M. M^{me} BERTHIER
16, chemin du THEATRE Romain
44470 MAUVES / Loire

le 12-2
2020

Suite au projet d'aménagement de la ZAC Pontevreau - Piletierre. 2 Lotissements d'environ 100 Maisons chacun vont être créés.

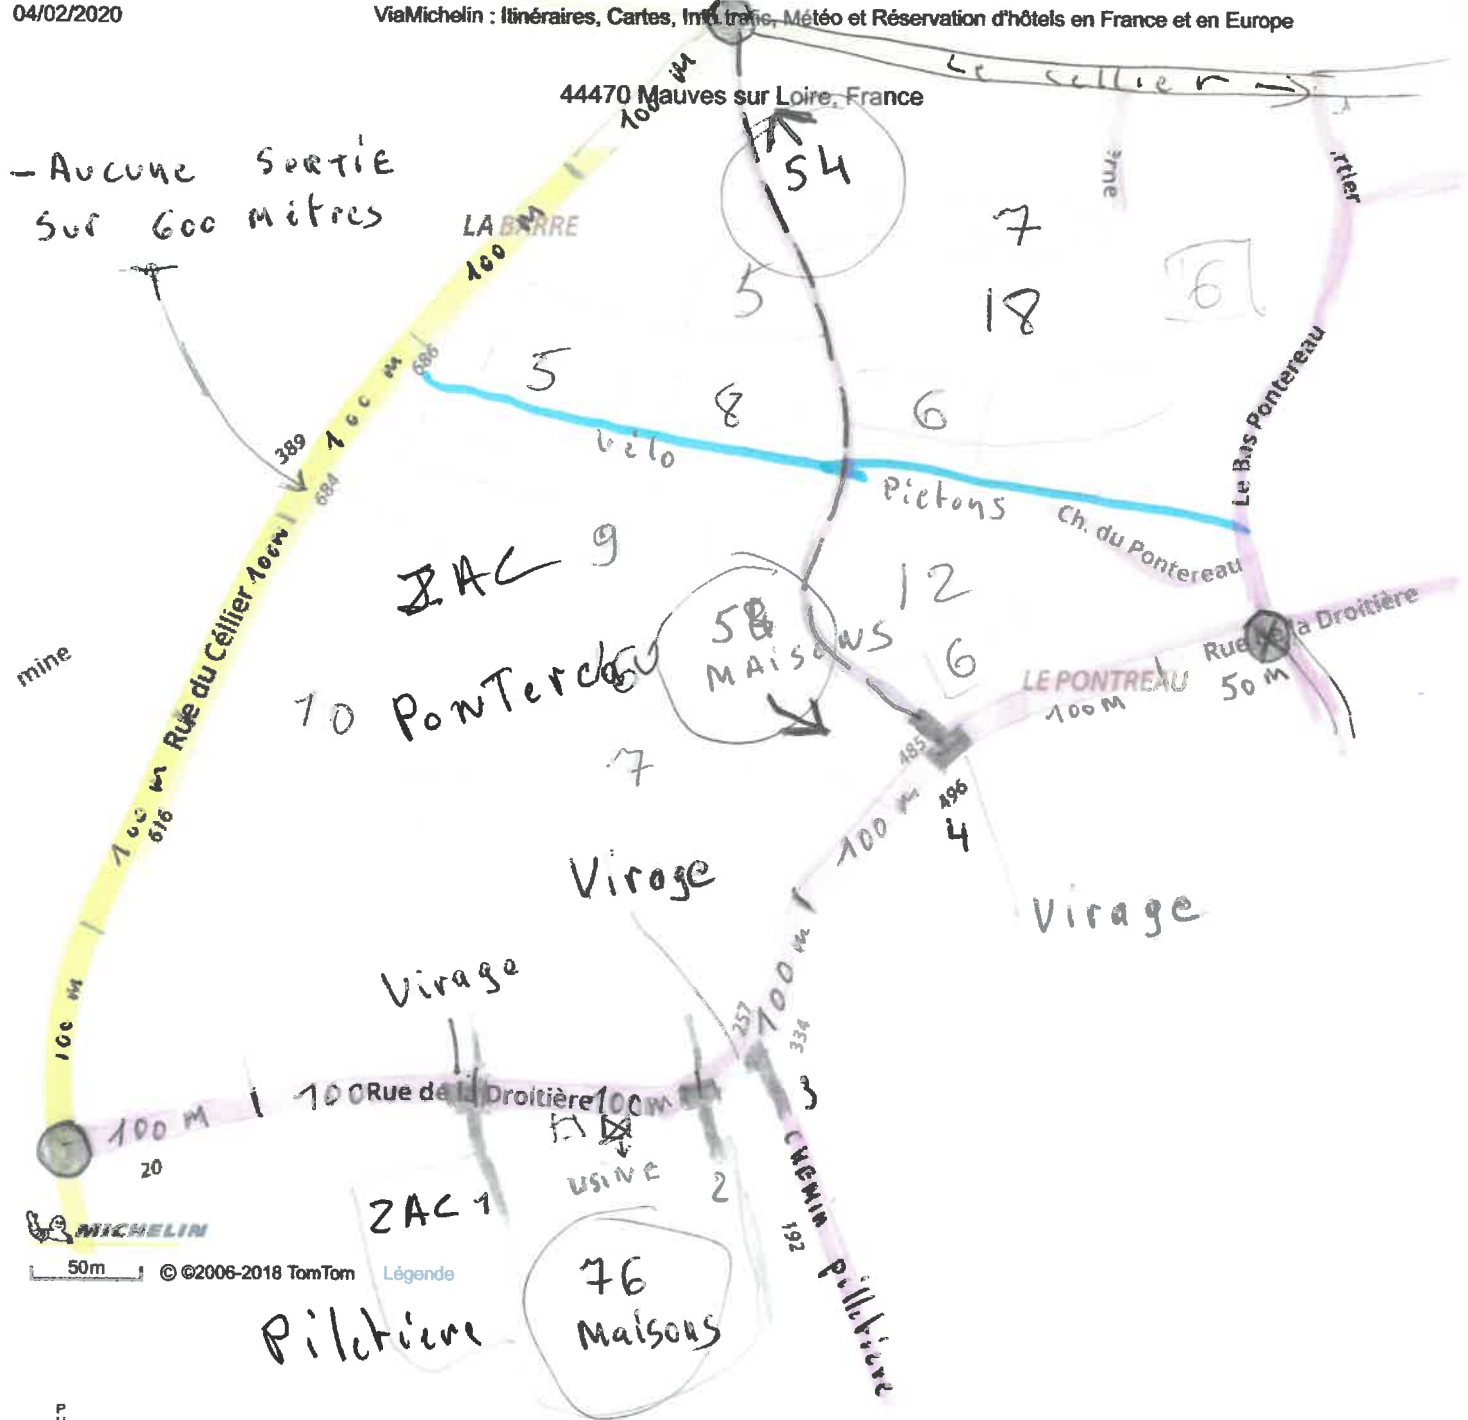
La ZAC du Pontevreau environ 100 Maisons ne vas être desservie que par 2 sorties pour voitures - MOTOS - ou scooter, une vers le nouveau rond point de la Barre à créer et l'autre sortie par le chemin du Théâtre Romain qui débouche dans un virage Route de la Droitière Face au N° 500.

Sur la route du Cellier entre le Rond-point de BEAULIEU et le nouveau rond-point La Barre Billeuve sur une distance de 600 Mètres, il n'y a aucune sortie prévue à ce jour, alors qu'il ya de la place pour faire une ou deux sorties au niveau de la BARRE, malgré une petite courbe de la route,

Alors que coté route de la Droitière, de la sortie de la route du chine chartier et du rond point de Beaulieu, soit 650 mètres il ya 4 sorties de Prévués en T dont 3 sont dans des virages dangereux, avec des entrées et sortie de camions dans une Usine et en plus il ya le passage des Bus scolaires donc avec de nombreux enfant

du vue des 200 Maisons. donc des arrêts de Bus supplémentaires à prévoir donc Blocage des Voitures durant l'arrêt du Bus. il n'y a que 300 Mètres entre la sortie du Théâtre Romain et et les 3 sorties de la ZAC de la Piletierre Plus de la moitié des Voitures de la ZAC du Pontereau sortiront par le Chemin du Théâtre Romain sur la Route de la DROITIERE qui est déjà Très chargée avec les 120 Maisons déjà construites entre le pontereau le Bas Pontereau et la route du chêne chartier et les voitures qui reviennent du Rond point de Beaulieu pour tourner vers le chemin du Théâtre Romain qui se trouve dans un virage donc dangereux.

- Aucune sortie sur 600 mètres

4 SORTIES SUR 300 Mètres

3 dans virages dangereux

Nous pensons que pendant les 2 années prévue pour les Fouilles Archéologique Piletierre - Pontereau, il y a du Temps pour prévoir des modifications pour apporter et équilibrer de la Fluidité égale et aussi résoudre les problèmes de Stationnement de Bruit et de Pollution créés par ce surplus exceptionnel de Voitures Pour ne pas que le CHEMIN du THÉÂTRE ROMAIN, ne devienne pas le Boulevard du Théâtre ROMAIN
